Referat af møde mellem Dragør Kommunes Forvaltning og klubber i Dragør Vandaktivitet

Dato: 29. november 2021, kl 16-18
Sted: Madsens Krog, Nordre Mole og Dragør Sejlklubs klubhus

Bilag: A. Materiale udleveret af administrationen på mødet
B. Skitse vandareal på Nordstranden

Det nuværende forslag

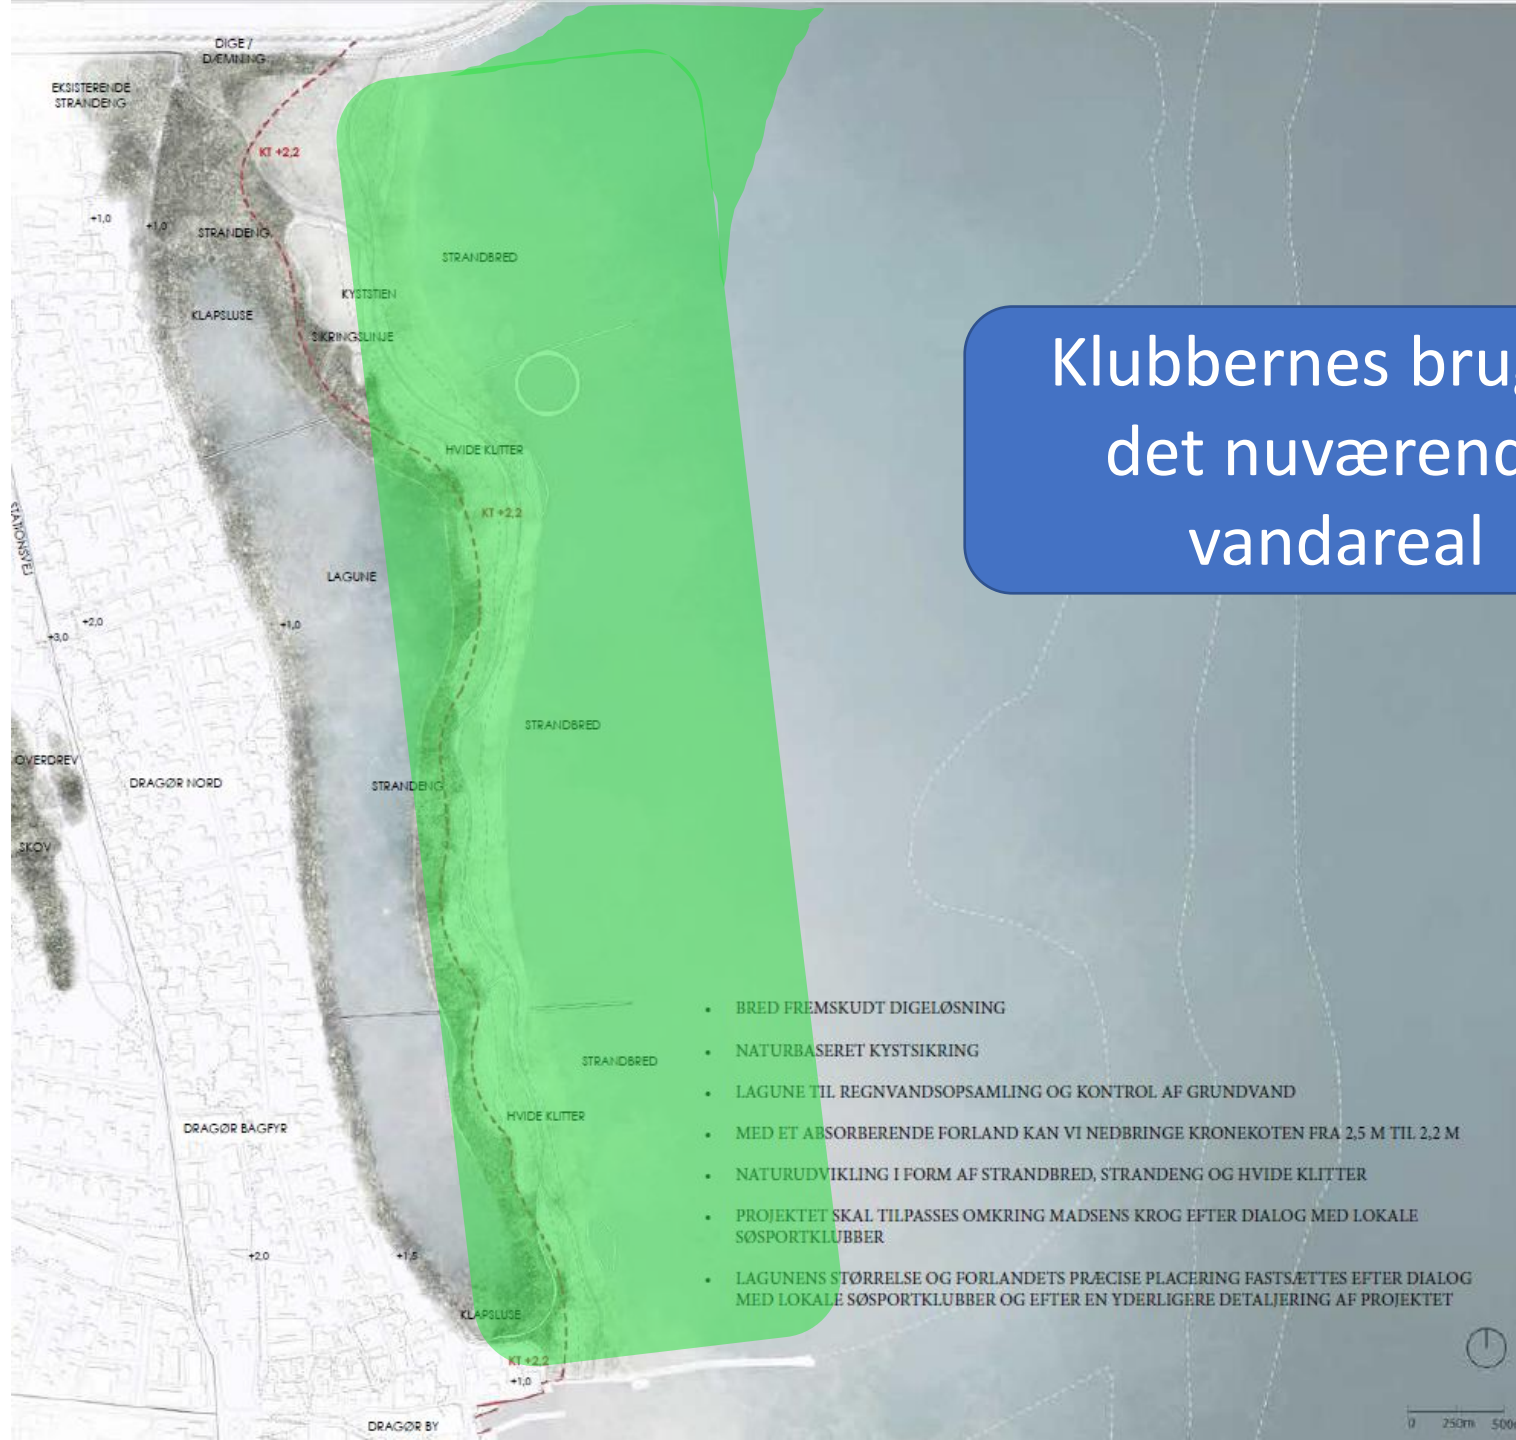
Det nuværende forslag kan ikke imødekomme dette med hhv. en ikke egnet lagune og et for lille havområde, der vil være alt for meget åbent hav.

Det nuværende forslag (se side 8 og 9 i kommunens materiale) giver en meget lang afstand til vandspejl.

Lang afstand til vandet vil være en væsentlig barriere eller ligefrem en forhindring for at opretholde aktiviteterne.

Den skitserede lagune vil være for begrænset i areal, vanddybde og vandkvalitet til at kunne varetage den nuværende mængde og variation af aktiviteter fra klubberne.

Det er den skitserede linjeføring i det nuværende forslag, der er problemet. Ikke koblingen derfra til Madsens Krog.

Beskåret vandareal på Nord

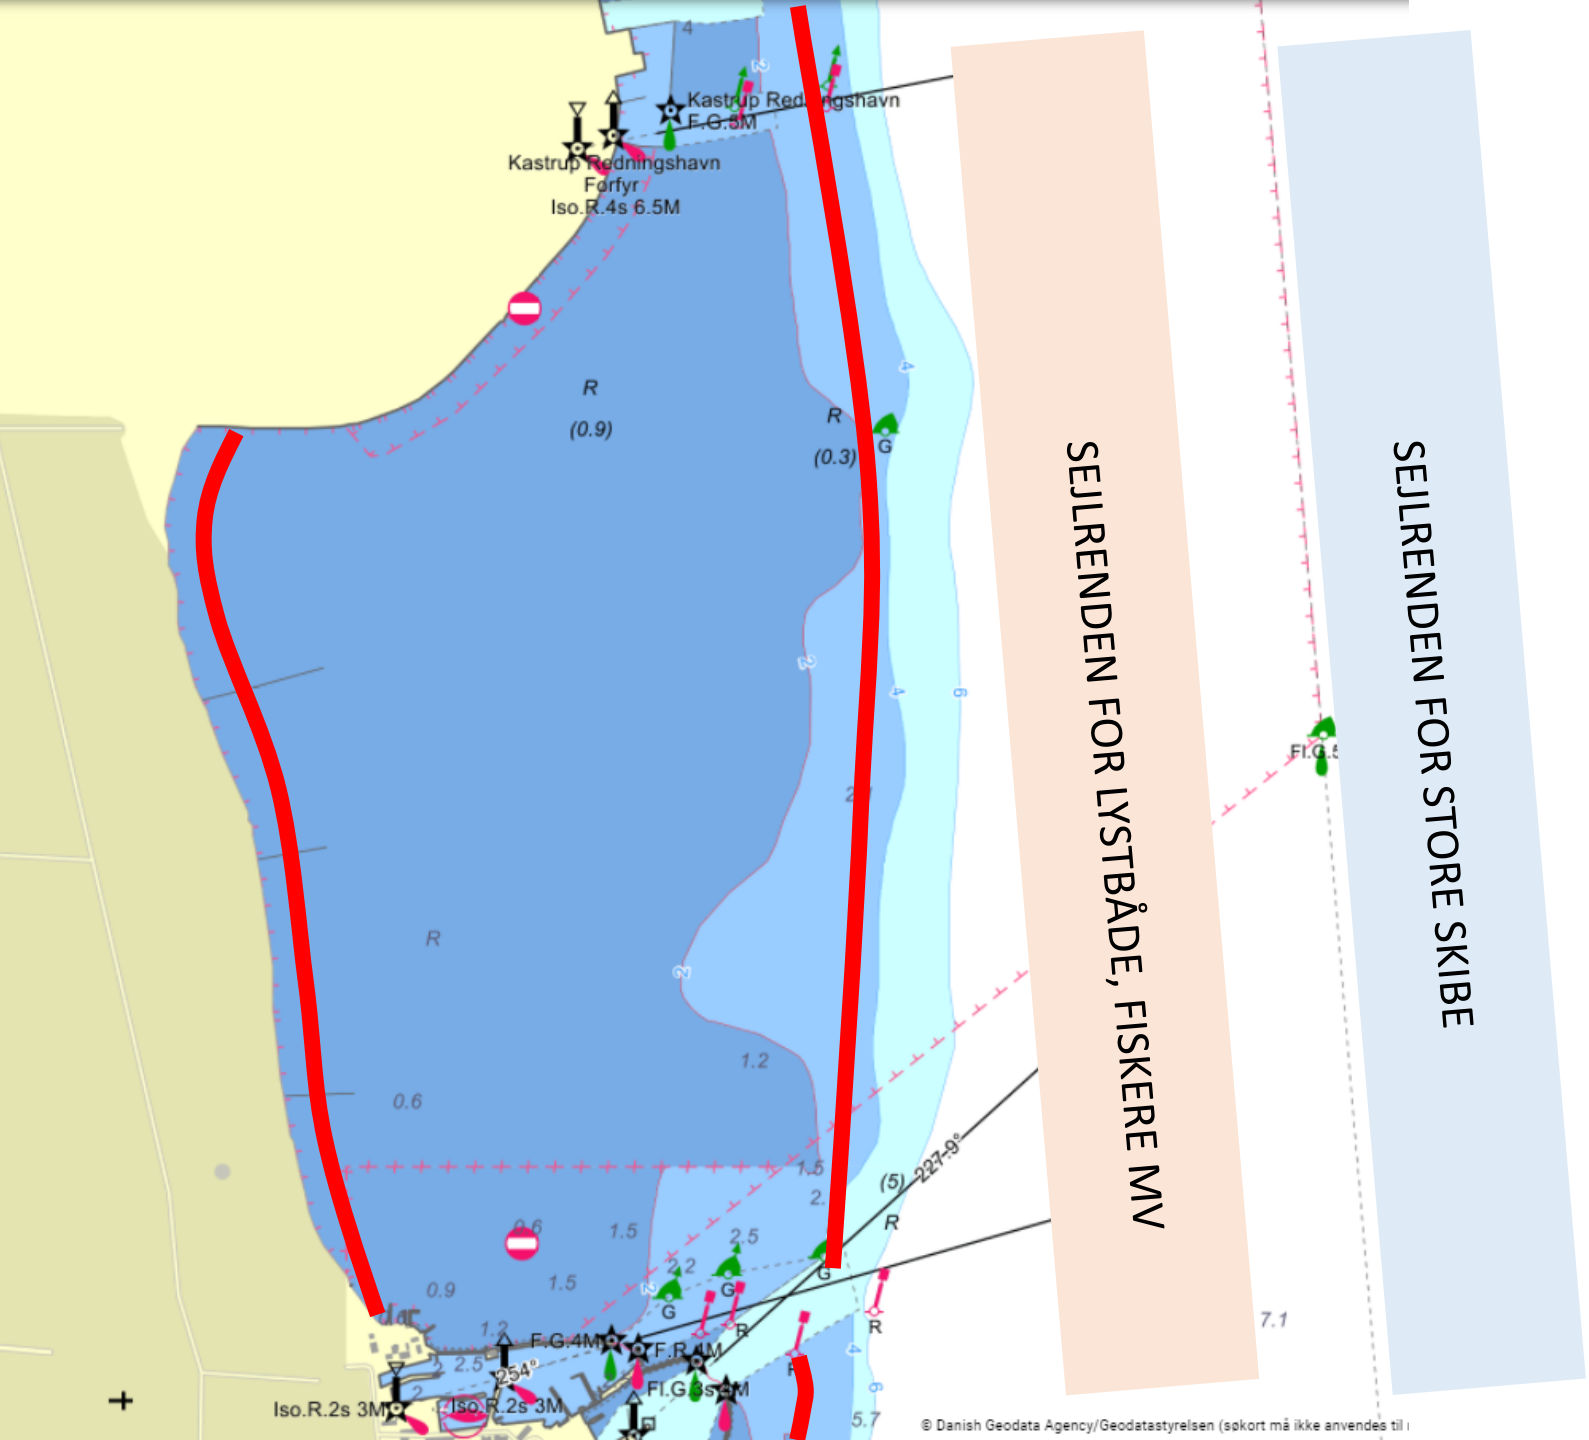
Det tilbageblivende vandareal mellem det foreslåede forland og farvandet ud til 2-3 meter kurven vil blive væsentligt indskrænket i størrelse, men frem for alt vil farvandet ændre karakter (kraftigere strøm og bølgegang), der ikke på samme måde som i dag kan facilitere især ungdoms- og uddannelsesaktiviteterne.

Placering af 'langt ude dige' og/eller kystnær forstrand/dige som alternativer

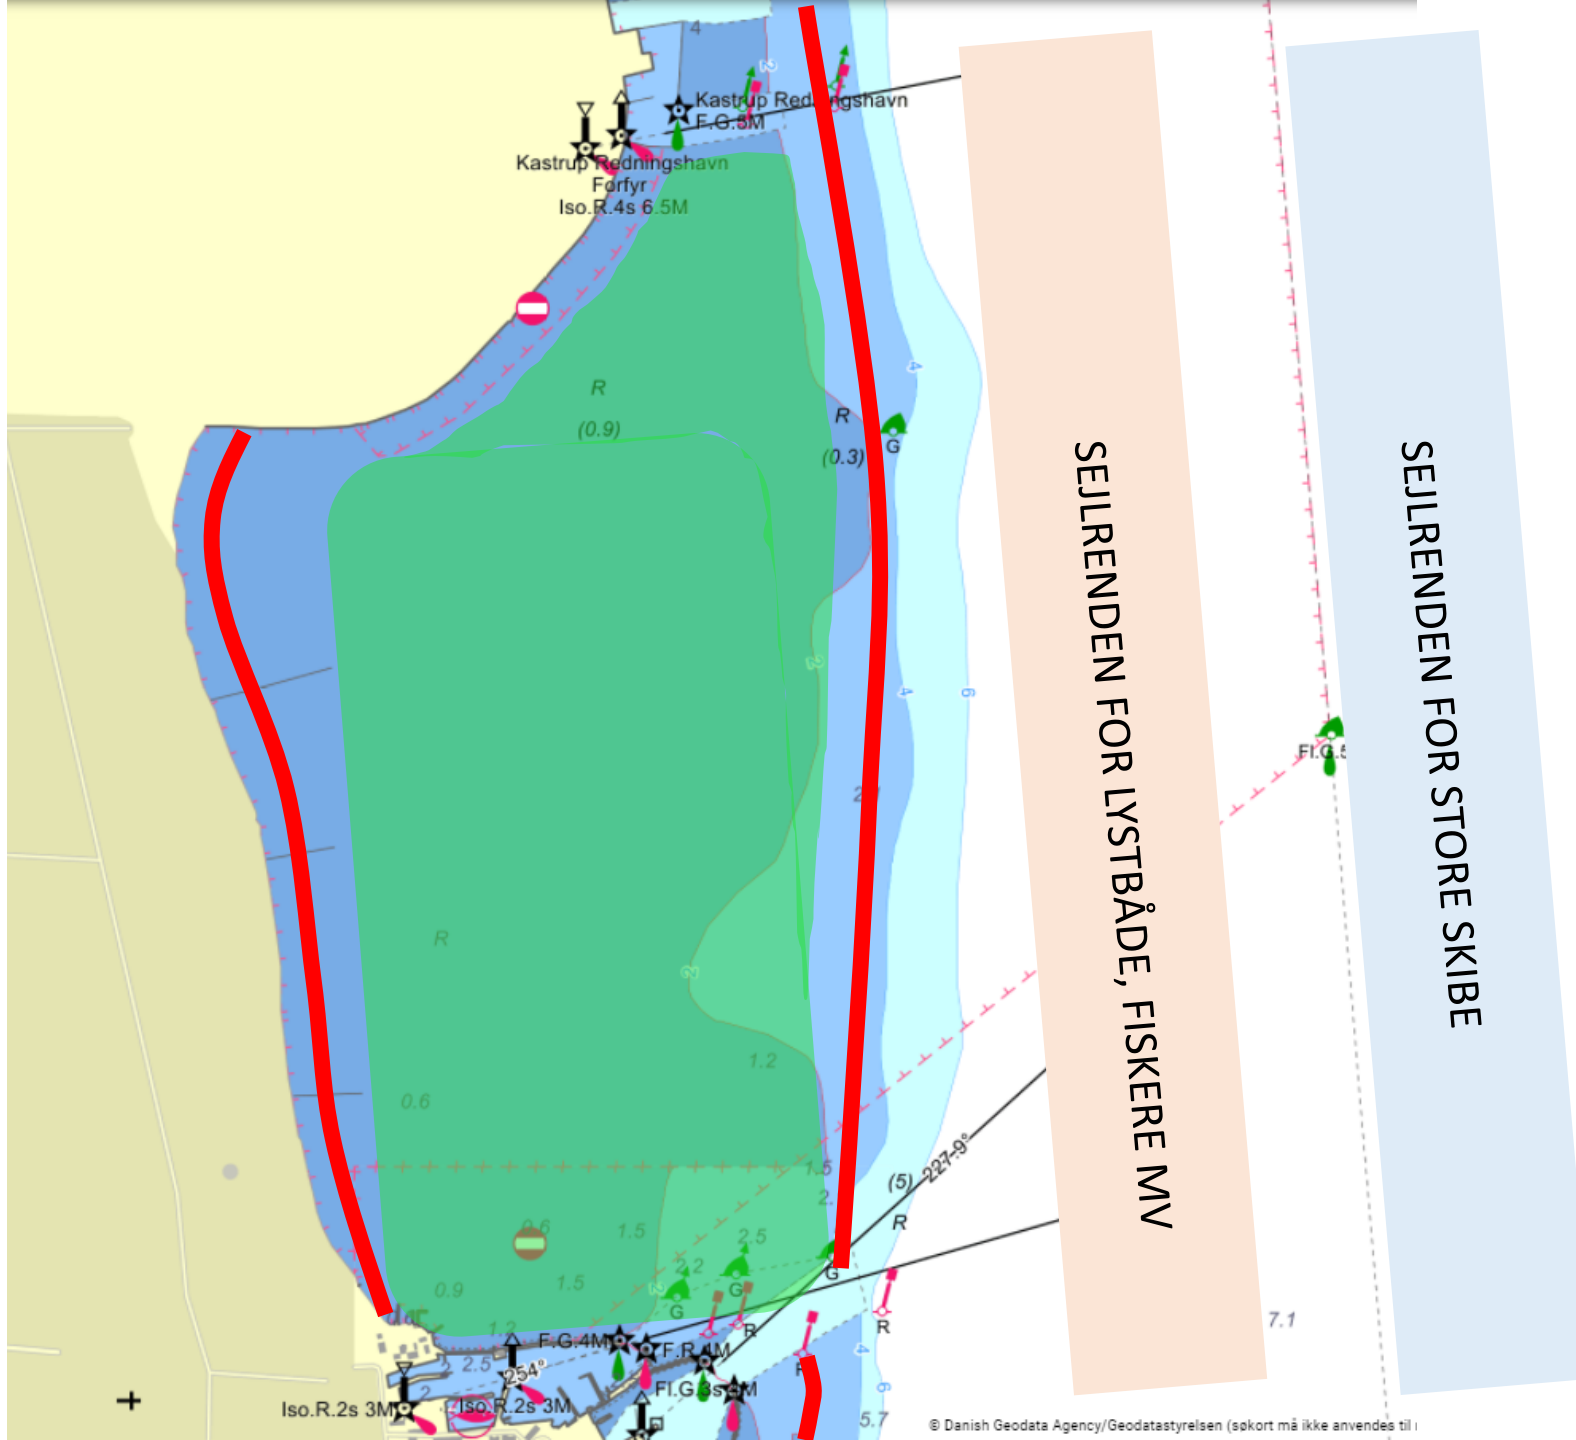
Klubberne foreslår enstemmigt, at kystsikringen enten lægges helt ind på Nordstranden med et kort forland, eller lægges 'langt ude', så de nuværende aktiviteter kan opretholdes. En kombination af en kortsigtet løsning langs kysten og en senere opbygning af sikring 'langt ude' er også mulig.

En fordel ved en sikring 'langt ude' er, at det nuværende vandareal kan få en endnu højere brugsværdi kombineret med en forbedret sikkerhed/beskyttelse for brugerne af vandet.

- Klubbernes input til kommunen er, at kystsikringen enten skal ligge tæt op ad kysten eller meget længere østpå end det nuværende forslag (eksempelvis på 3 meter kurven mellem yderste grønne havnebøje og den grønne farvandsafmærkning Ravnen).
